Gemeinde Rastede

Bebauungsplan Nr. 100

„Im Göhlen“

64. Änderung des Flächennutzungsplanes

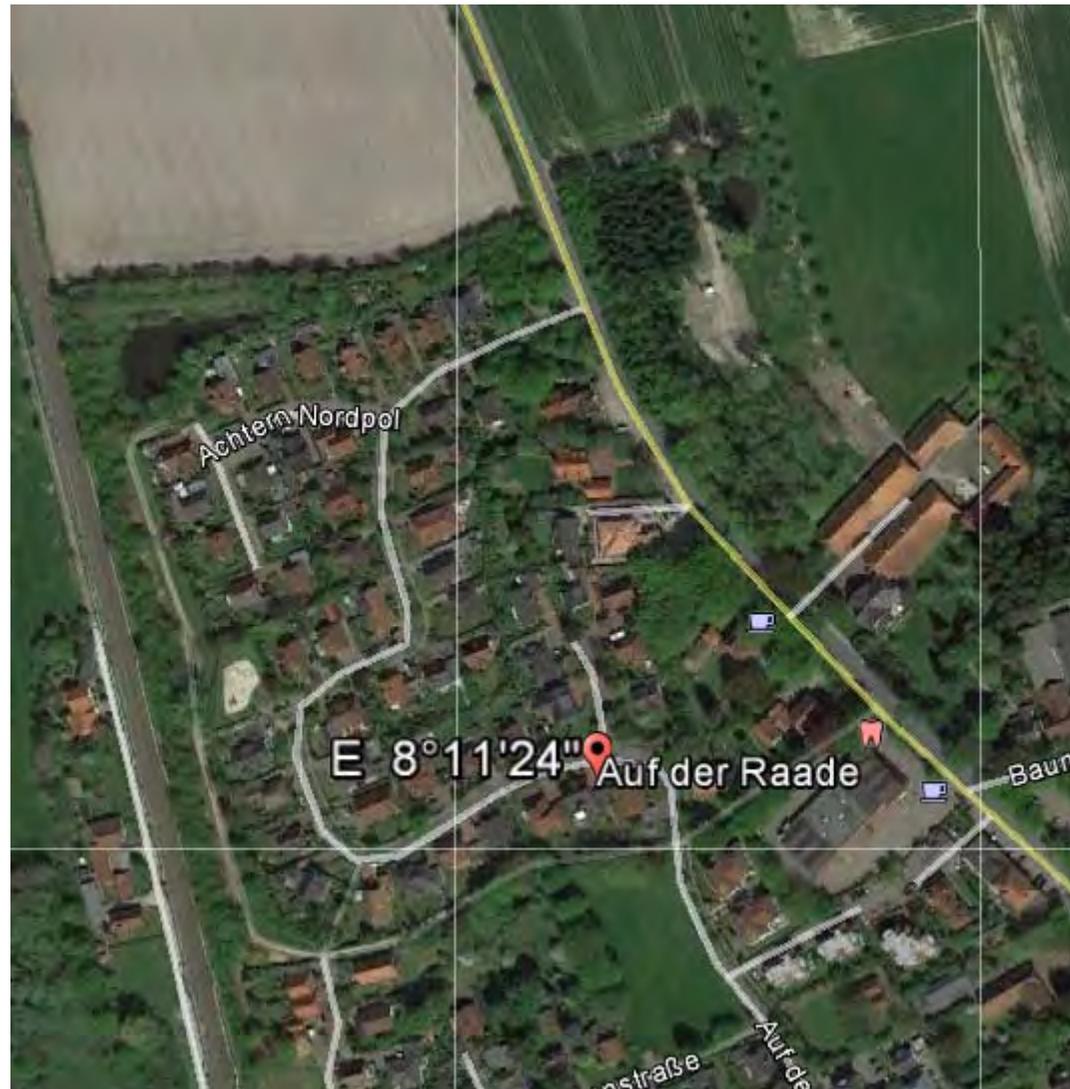
- Kritik an den örtlichen Bauvorschriften zur Dacheindeckung, mehr Freiheit gefordert

Im WA 3 sind nur Ziegel/ Dacheindeckungen in roten oder rotbraunen Farbtönen zulässig.

Glasierte und edelengobierte Dacheindeckungen sind unzulässig.

In **allen WA** sind Ziegel/ Dachsteine in roten oder rotbraunen **oder anthrazit Farbtönen** zulässig.

In **allen WA** sind **glasierte** Dacheindeckungen unzulässig.
Edelengobierte sind zulässig.

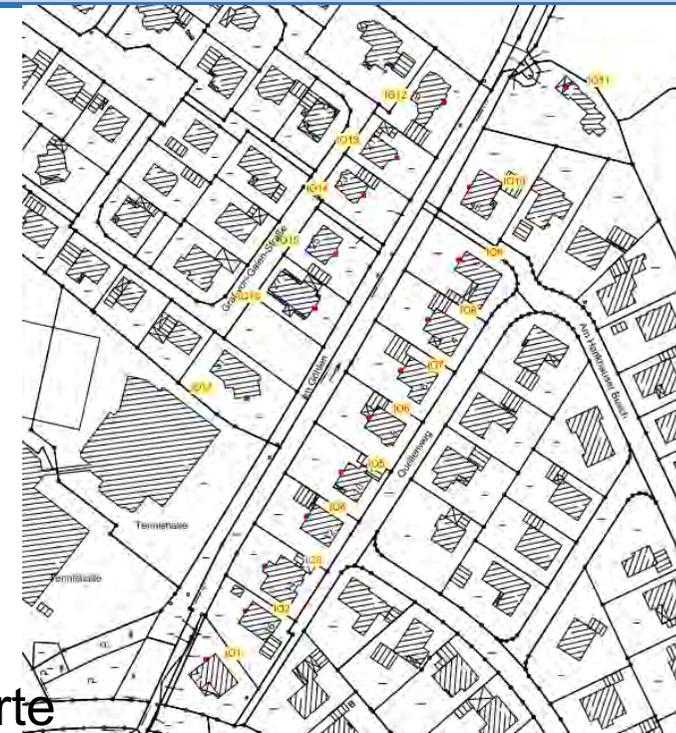
- Befürchtung: Einschränkung der Greifvogelaufzuchtstation.
Hinweis: Ein Bauantrag ist gestellt worden.

=> schalltechnische Untersuchung; Auslastung von 110 %, Abstand wird mit der geplanten Wohnbebauung berücksichtigt (maßgeblich Nachtwerte). In Überschreibungsbereichen: Regenrückhaltung

=> Landkreis: Die beantragte Erweiterung hat keine relevanten Auswirkungen

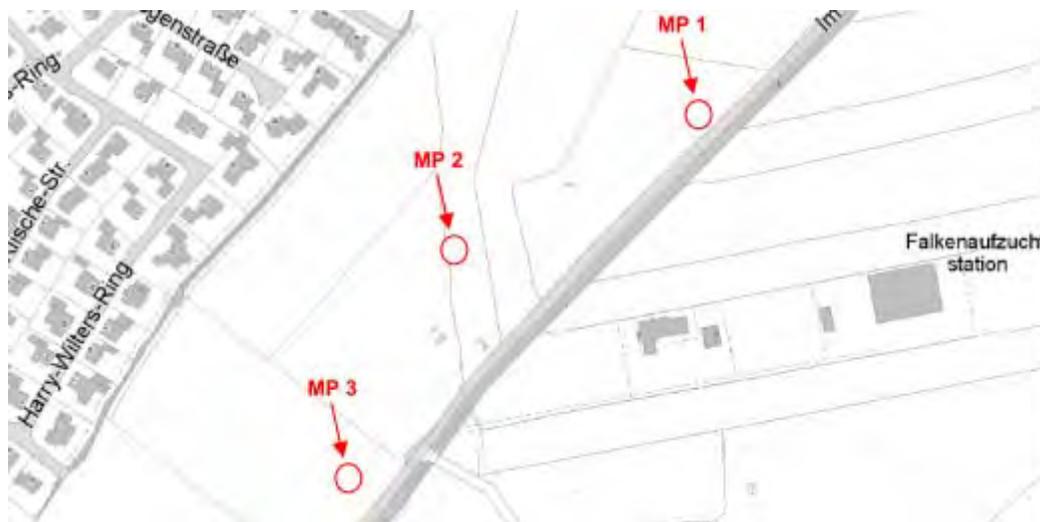
- Schalltechnische Untersuchung – Greifvogelaufzucht und Quarantänestation sowie Kläranlage:
 - Beurteilung nach TA Lärm 55 dB(A) tags, 40 dB(A) nachts
 - Auslastung der Station von 110 %
 - Auswertung über sämtliche Windrichtungen und alle Wochentage

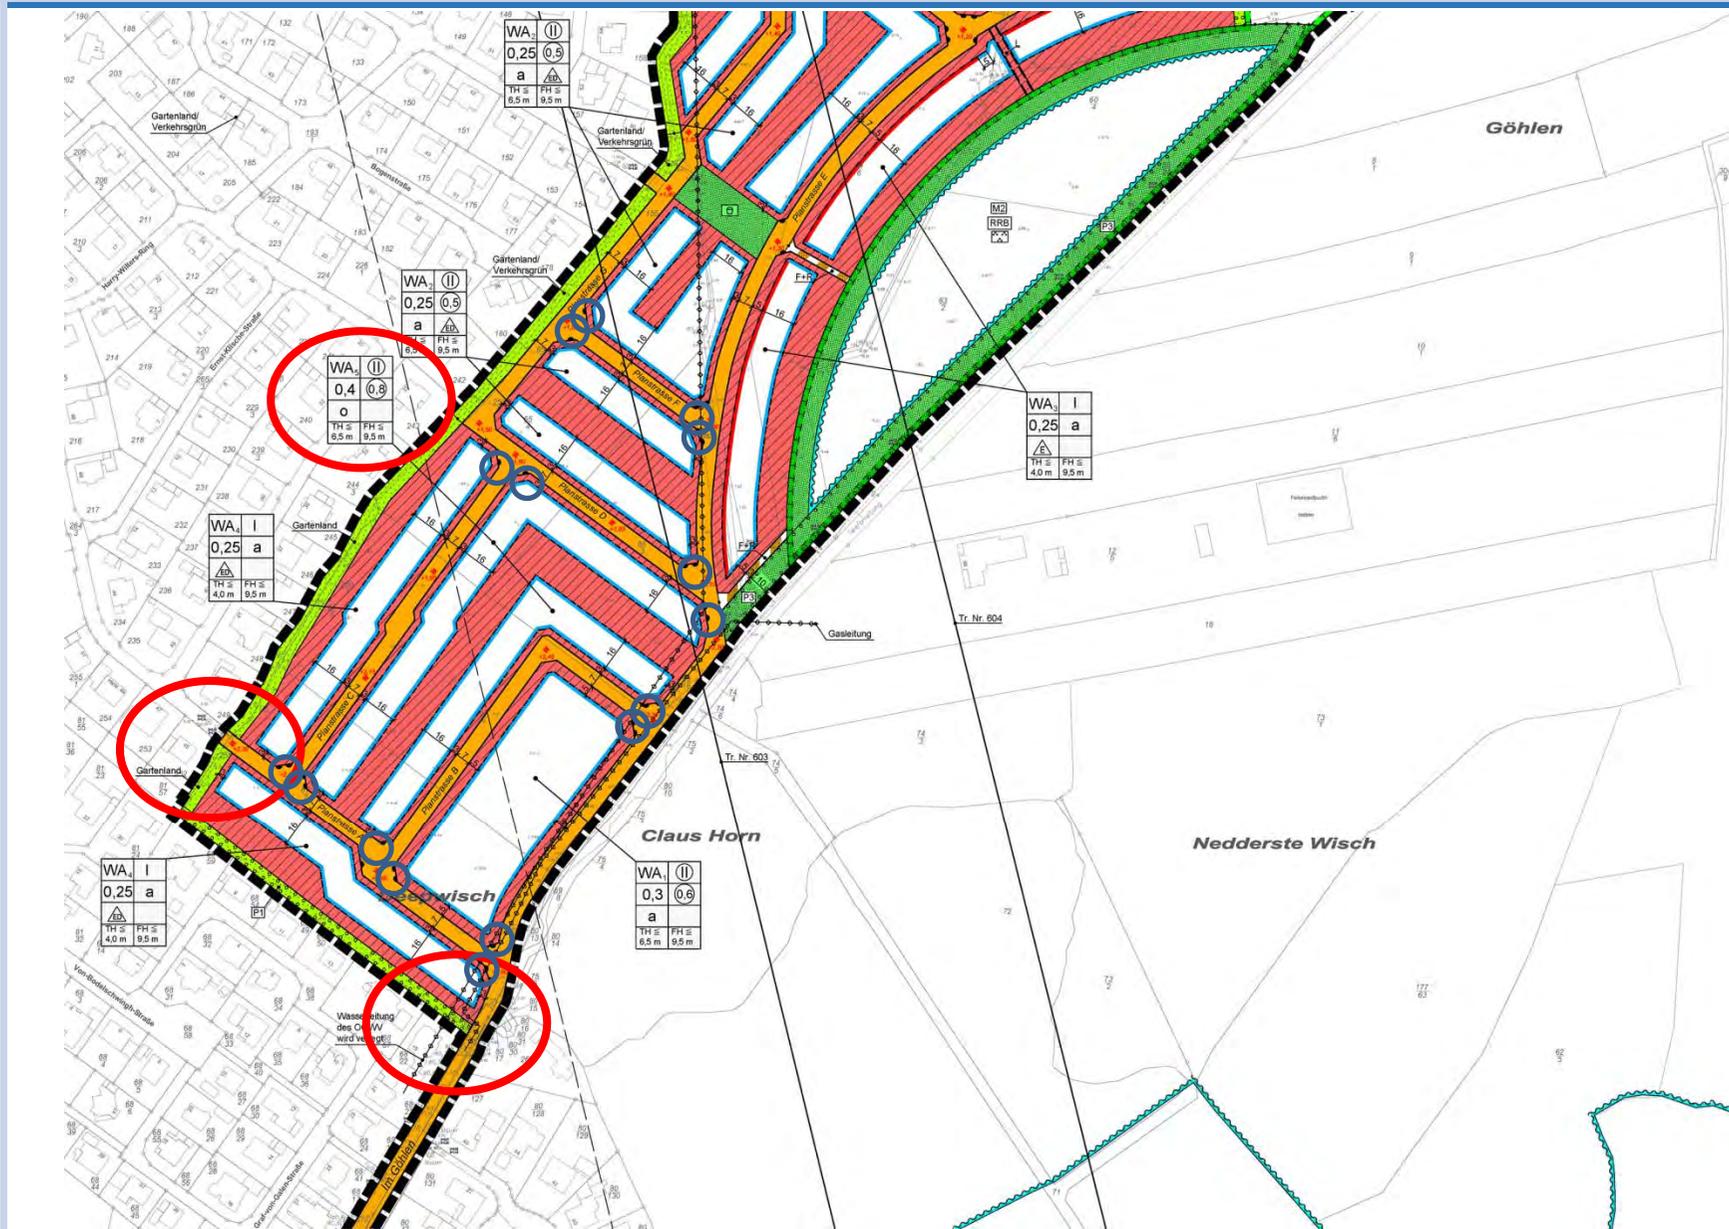
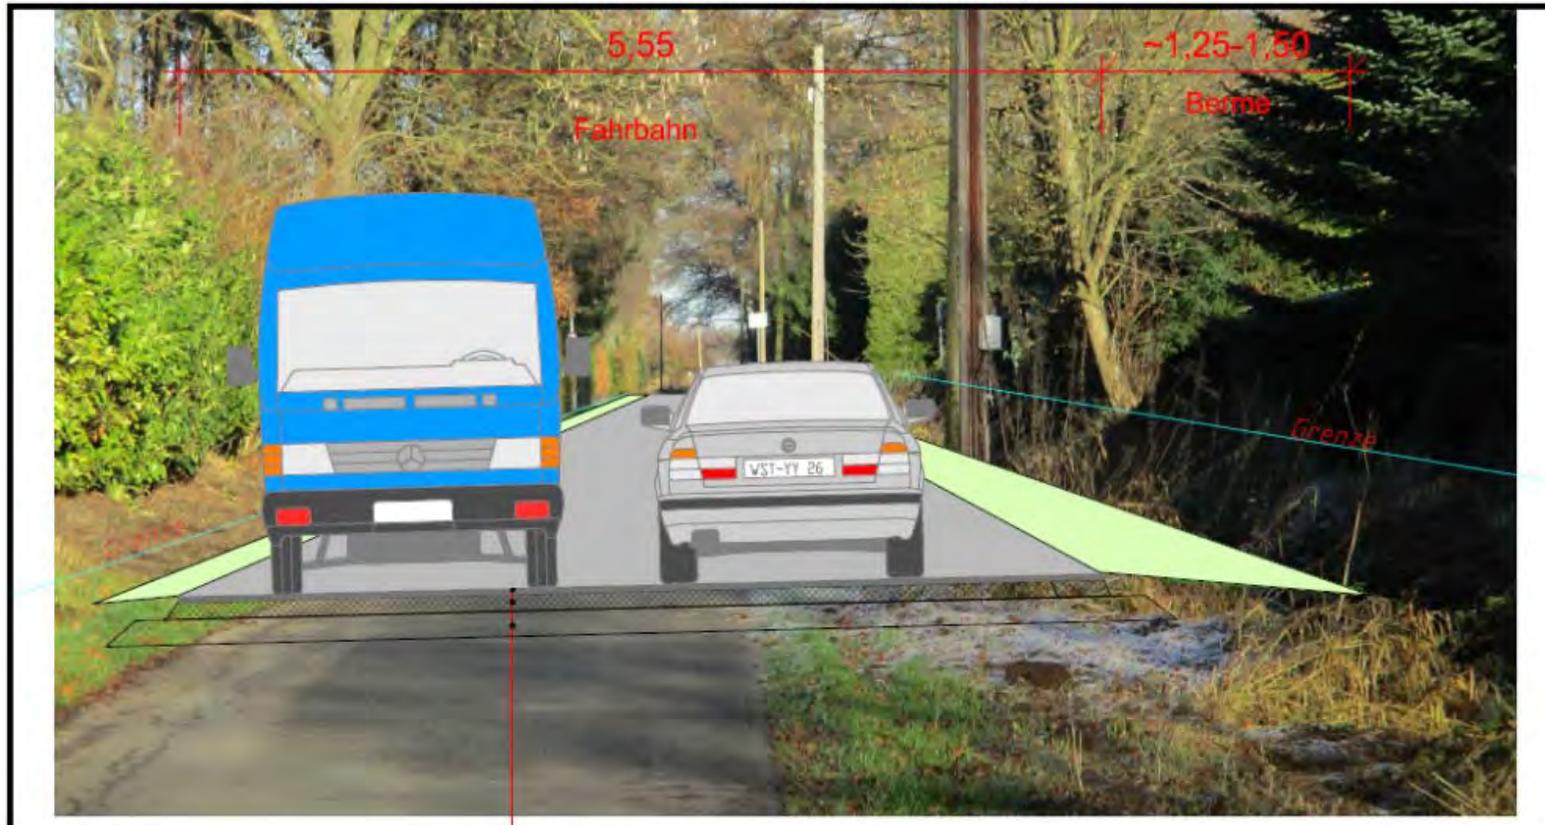
Einseitige Einengung der Fahrbahn zu Gunsten der Hankhauser Bäke und zu Lasten des Baumbestandes

Bäume entfallen
